Errata OVI40 UI V1.8 Batch 1 Bausatz

☞ Möglicher Kurzschluß (photo DF9EH)

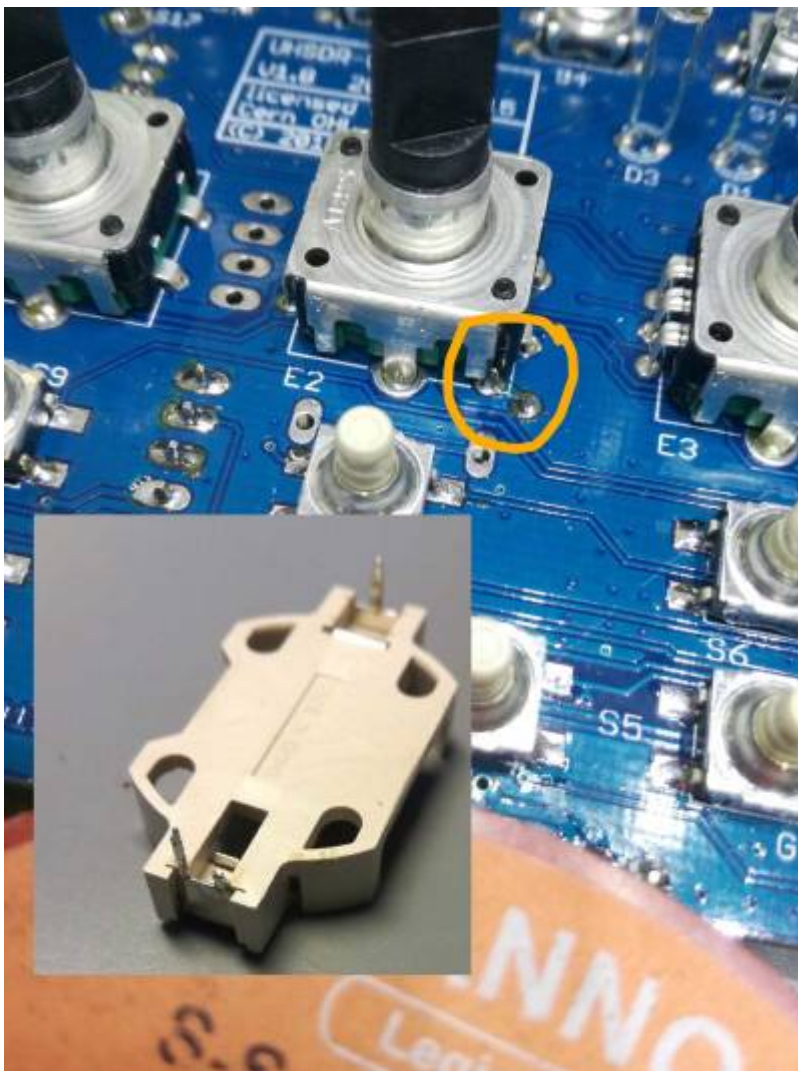
- Mini-USB socket J11 ist "Type A" aber "Type B" ist richtig, es liegt also das falsche Bauteil bei. Korrektes Teil beschaffen, z.B. Buerklin 72F2280
- CR2032 holder, bei dem Batteriehalter muß unbedingt vor dem einlöten einer der +Anschlüsse gekürzt/abgeschnitten werden
